<修頓公共藝術計劃之延續市民諮詢> 問卷調查報告

<修頓公共藝術計劃之延續市民諮詢>就灣仔修頓球場未來規劃的設計概念，向市民發出問卷調查。問卷共有四條問題，分別是：1.受訪者對「懸浮籃球場」設計有何意見；2.受訪者對「製造新空間的創意座椅」設計有何意見；3.受訪者對「降低足球場」設計有何意見；及4.受訪者的其他意見。區議會總共收回63份問卷，現將回應歸納如下：

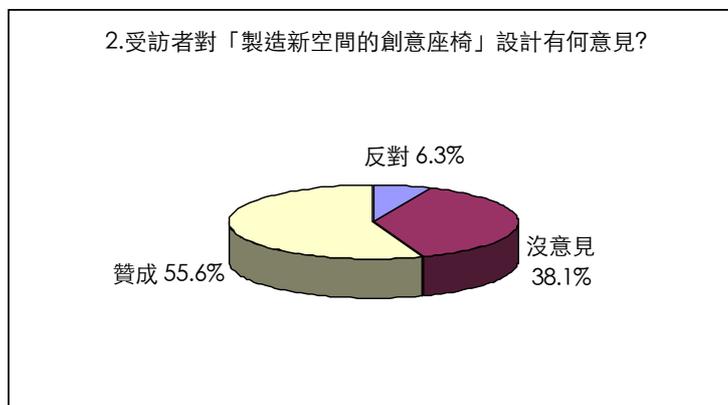
1. 受訪者就第一題對「懸浮籃球場」設計有何意見，共有33人贊成興建懸浮籃球場，14人反對，16人表示沒意見。其中21位受訪者讚賞懸浮式的籃球場設計創新，但亦有5人擔心懸浮籃球場會影響場地的空氣流通及局限觀賞球賽的人數。另外有12位受訪者對懸浮籃球場的建造技術表示關注，例如能否防止籃球掉出球場外、懸浮的地板是否夠彈性、透明地板會否影響視線等。

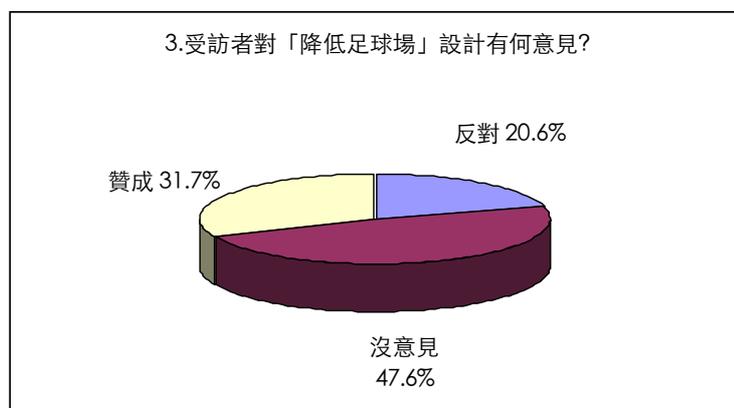
2. 受訪者就第二題對「製造新空間的創意座椅」設計有何意見，35人表示贊成，4人反對，24人表示沒意見。其中座椅的遮蔭問題最受關注，共有17人表示希望創意座椅加設上蓋，以遮擋陽光或雨水；其次是綠化的問題，共有10人希望創意座椅以綠化為主；另外有6人提議每張創意座椅均使用不同的設計，可更突顯出創意座椅的多元化和獨特性。至於應該增加還是減少球場的座椅數目，則意見不一。
